**Věc: Rekonstrukce žst. Vlkov u Tišnova**

Vysvětlení/ změna/ doplnění zadávací dokumentace č. 11  
ve smyslu § 98 a § 99 zákona č. 134/2016 Sb., o zadávání veřejných zakázek, ve znění  
pozdějších předpisů (dále jen „ZZVZ“)

**Dotaz č. 169:**

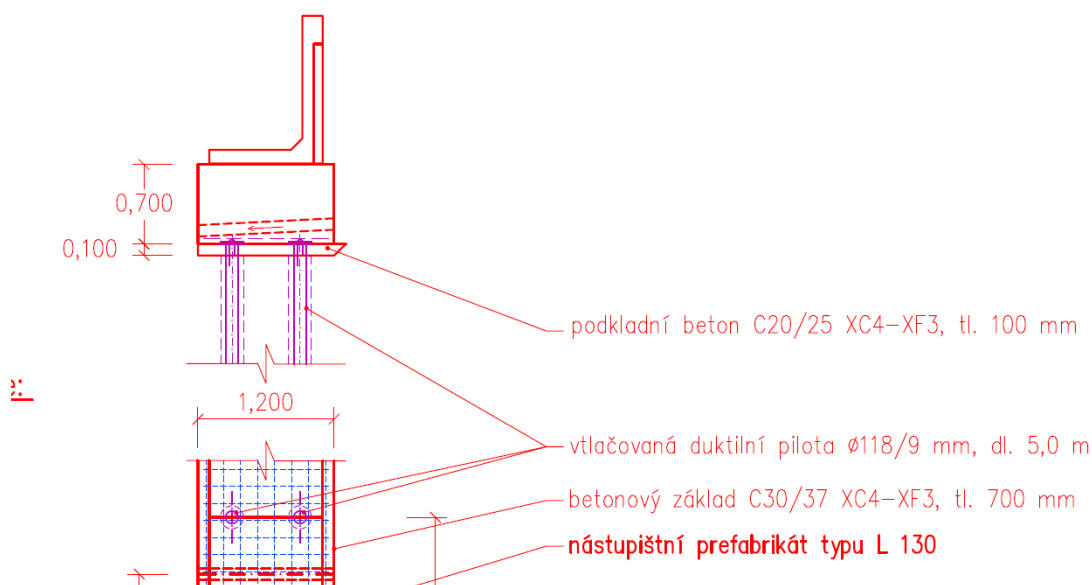
Dotazujeme se, zda je možné nahradit referenci pro práci na střídavé TV referencí prací na stejnosměrném TV, s ohledem na to, že mechanizace je pro obě napěťové soustavy totožná. Na obdobné trati Příbyslav – Pohled nevyžadujete referenci na práci na střídavém TV. Domníváme se, že omezení kvalifikačních předpokladů pouze na TV 25 kV AC nemá reálný důvod. Bezpečnosti práce a zdraví zaměstnanců při práci na soustavě trakčního vedení střídavého a stejnosměrného jsou totožné, neboť problematika bezpečnostních opatření a postupů je popisována pro obě soustavy v jedné a těch samých ČSN, TNŽ a bezpečnostních předpisech, a ta musí být všem pracovníkům dodavatelských organizací známa a znalost ověřována. Rozdíly v izolačních vzdálenostech obou napěťových soustav jsou s ohledem na připravovanou konverzi napěťových soustav trakčního vedení rovněž bezpředmětné, protože všechny nově realizované rekonstrukce TV již musí vyhovovat i pro budoucí zmiňovanou konverzi na soustavu 25kV 50Hz AC.

Zadavatel se s názorem uchazeče neztotožňuje. Je pravda, že řada prvků je totožných v obou soustavách trakčního vedení, ale zároveň jsou mezi těmito soustavami i zásadní odlišnosti, které mají dopad zejména na bezpečnost práce a zdraví zaměstnanců. Rozdíly jsou ve výši napěťové soustavy 25 kV/3kV a v jiných izolačních vzdálenostech trakce. U střídavé soustavy nelze pracovat pod napětím. Stejnosměrná soustava je izolovaná typu IT, kdežto střídavá soustava je uzemněná typu TN-C. Zadavatel nestanoví nadstandartní požadavky v souvislosti s realizací střídavé trakční soustavy. Zadavatel požaduje prokázání praktických zkušeností ze stavby, jejíž součástí bylo trakční vedení se střídavou soustavou, přičemž tyto zkušenosti jsou požadovány právě z důvodu, že tato trakční soustava je, mimo jiné, předmětem plnění veřejné zakázky. V tomto ohledu tedy nelze považovat podmínku Zadavatele za diskriminační. Zadavatel tedy nadále trvá na doložení předmětného kvalifikačního požadavku.
